IMPIANTO FOTOVOLTAICO EG DOLOMITI SRL E OPERE CONNESSE

POTENZA IMPIANTO 38.5MWp
COMUNE DI ARGENTA (FE)

STUDIO DI IMPATTO AMBIENTALE_APPENDICE 01

Il presente documento è finalizzato alla risposta alle osservazioni e richieste di chiarimento di cui alla Procedura di Valutazione di Impatto Ambientale ai sensi dell'art.23 del D.Lgs 152/2006 - ID: 8744

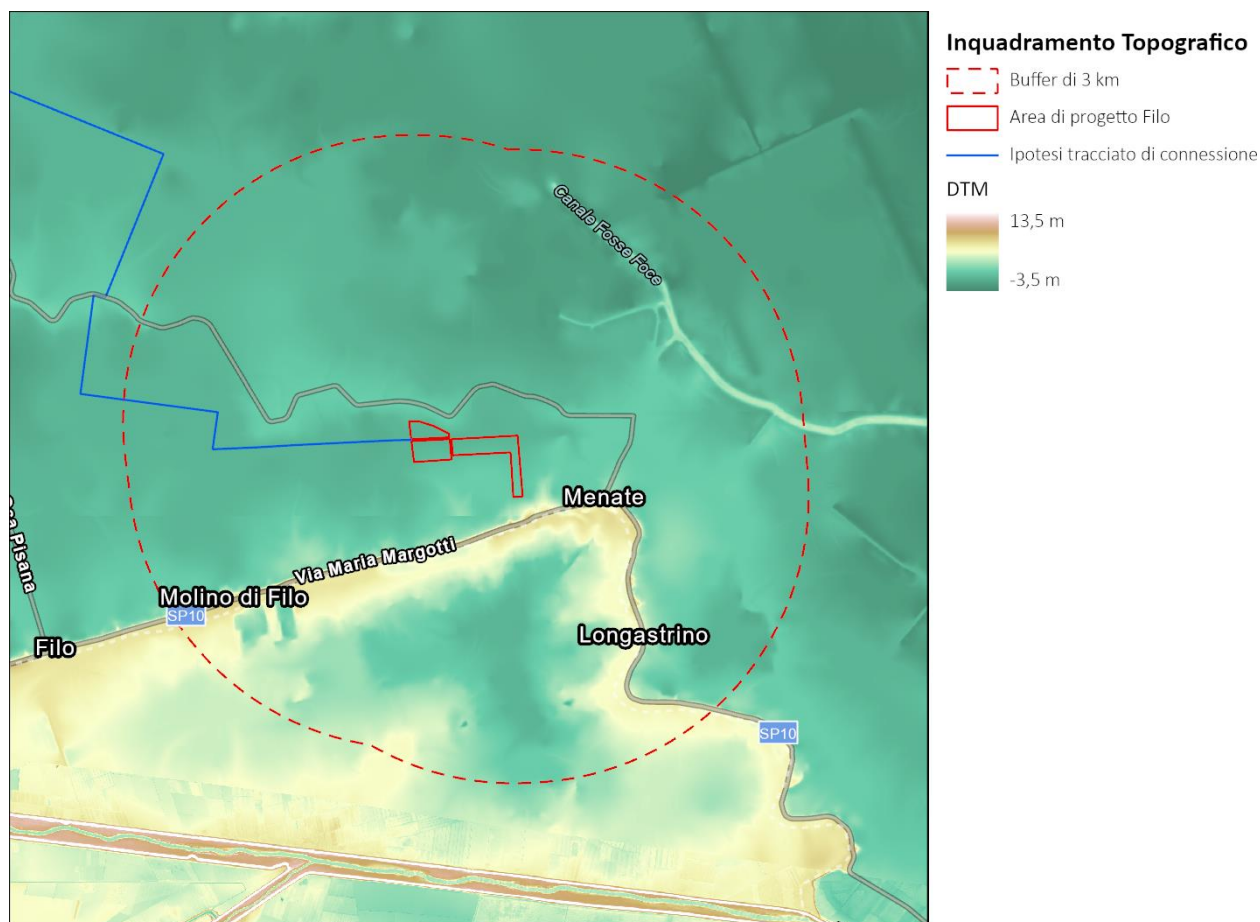
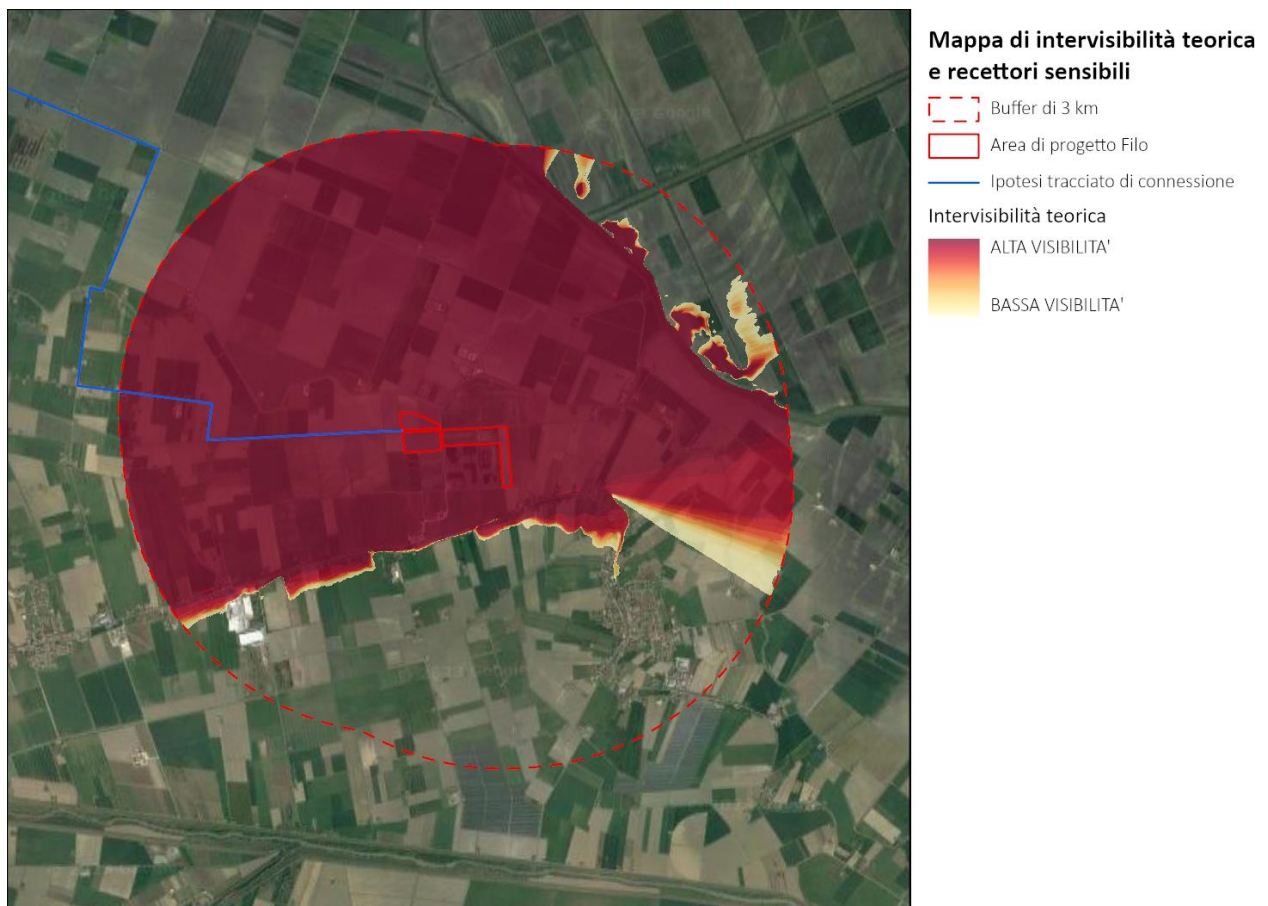
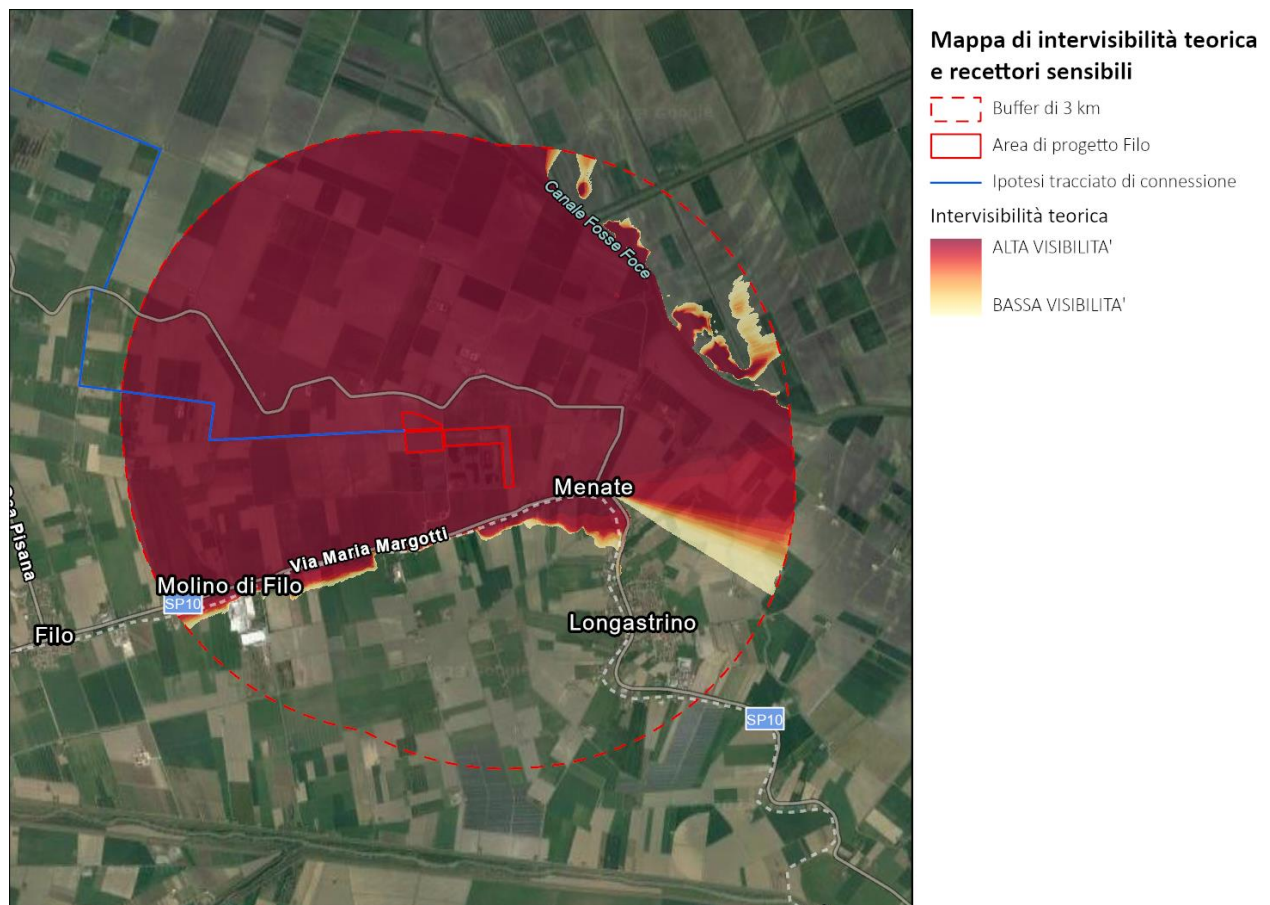
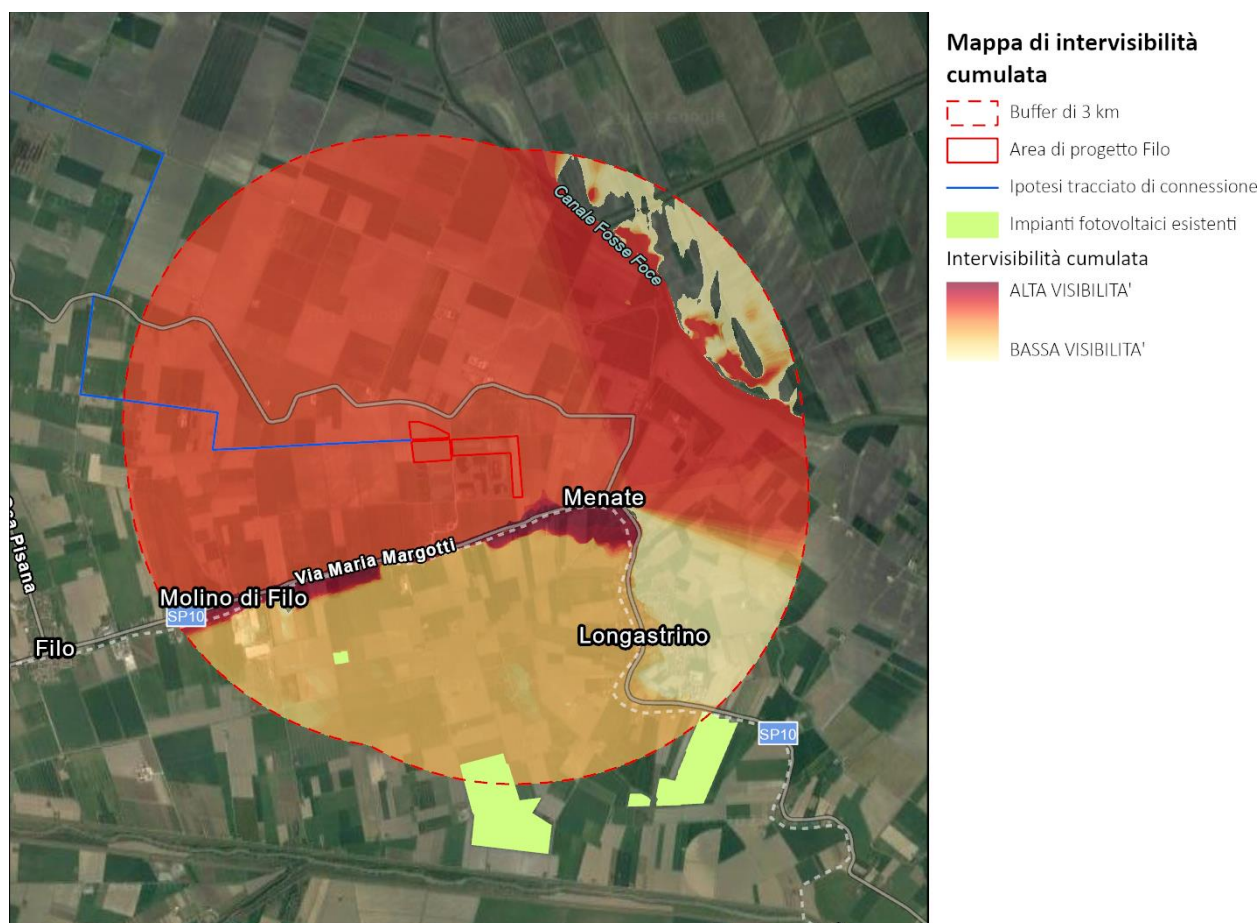
Si chiede di approfondire la valutazione degli effetti cumulativi sulle diverse matrici ambientali, con particolare riferimento al paesaggio, alla visibilità degli impianti, al consumo di suolo, rispetto ad altri progetti fotovoltaici esistenti, approvati o in corso di valutazione/approvazione nei territori dei Comuni di Argenta e Portomaggiore.

Per l'analisi degli effetti cumulati sono stati identificati gli impianti fotovoltaici in un intorno di 3 km dal perimetro dell'impianto in oggetto.

Nell'intorno di 3 km dal perimetro dell'impianto in oggetto sono presenti 3 impianti fotovoltaici realizzati, mentre non sono stati individuati impianti fotovoltaici autorizzati ed in fase di autorizzazione. Dei 3 impianti fotovoltaici esistenti; di questi, solamente uno (superficie: 17.945 m²) ricade interamente nel Buffer di 3km dall'impianto di progetto. Gli altri due risultano infatti ubicati in corrispondenza del perimetro dell'Area Buffer, ad una distanza di circa 2,6 km e 3 km dall'area di intervento.

L'impatto visivo-paesaggistico è uno dei maggiori fattori di impatto che riguarda l'installazione di impianti fotovoltaici e agro-fotovoltaici a terra. Come sopra descritto nell'area sono presenti pochi impianti fotovoltaici esistenti pertanto si ritiene che non si verifichi un effetto cumulo di tipo visivo-paesaggistico con la realizzazione dell'impianto oggetto in quanto sono anche previste opere di mitigazione volte a schermare e ridurre al minimo l'impatto paesaggistico del progetto.

Da un punto di vista topografico, come mostrato in FIGURA 2, il territorio circostante l'impianto in progetto, risulta esser prevalentemente pianeggiante, caratterizzato da un piccolo avvallamento in corrispondenza del Canale Fosso Foce, a nord-est dell'impianto, e da una dorsale topografica a sud dell'impianto, sulla quale scorre un tratto viabilistico della SP10 e della Via Maria Margotti.

Applicati i criteri è stata calcolata l'intervisibilità dell'impianto all'interno dell'Area Buffer individuata. Come indicato nell'immagine sotto riportata (FIGURA 3), l'impianto risulta essere più visibile nei territori a Nord dell'impianto e in prossimità dello stesso.

Nella seguente FIGURA 5, si illustra la carta dell'intervisibilità teorica cumulata in cui si considera, oltre al posizionamento dell'impianto in progetto, anche gli altri impianti fotovoltaici realizzati e autorizzati presenti all'interno dell'area analizzata (Buffer di 3 km).

Applicati i criteri è stata calcolata l'intervisibilità dell'impianto all'interno dell'"Area Buffer" individuata. Come indicato nell'immagine sotto riportata (FIGURA 5), l'impianto risulta essere più visibile in corrispondenza della Strada Provinciale SP10 e del tratto di Viabilità storica "Via Maria Margotti, nei territori a Nord dell'impianto ed in prossimità dello stesso. A sud della dorsale topografica sopra descritta, l'impianto non risulta visibile, mentre risultano visibili gli altri 3 impianti fotovoltaici individuati all'interno dell'"Area Buffer".

FIGURA 6: Individuazione Aree Idonee D.Lgs 199/2021

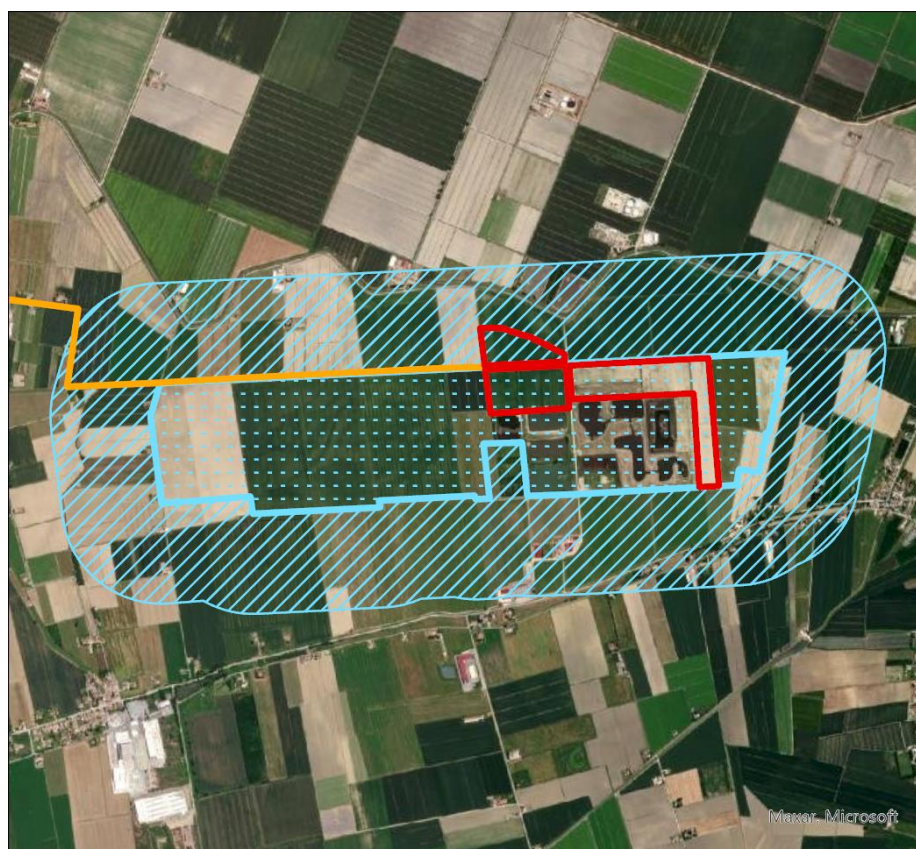
In relazione alla richiesta di chiarimenti e approfondimenti sulle recenti significative modifiche normative apportate al D.Lgs 199/2021 circa la disciplina per l'individuazione di aree idonee per l'installazione di impianti di produzione di energia elettrica fotovoltaica, sono da coordinarsi con quanto previsto dalla Delibera di Assemblea Legislativa dell'Emilia-Romagna, DAL 28/2010 e i successivi indirizzi attuativi quali la DGR 1458/2021 per la promozione degli impianti fotovoltaici in aree di cava dismesse, per quanto compatibile, si comunica che il sito risulta essere ricompreso in parte (5,45 ettari dei 30,32 ettari dell'area di progetto totale) all'interno del area denominata cava Garusola ed in parte (24,87 ettari dei 30,32 ettari dell'area di progetto totale) all'interno del buffer di 500 m dall'area della cava Garusola definita dal PAE e PIAE (cf. FIGURA 6).

Pertanto, tale area evidenziata ricade tra le fattispecie di cui alla lettera c-ter del comma 8 dell'articolo 20 del D.Lgs. 199/2021.

Si precisa che, ad ogni modo, risultano essere rispettati i requisiti previsti dalla normativa regionale (DAL 28/2010 e DGR 1458/2021) ai fini dell'idoneità dell'area all'installazione di impianti fotovoltaici con moduli ubicati al suolo.
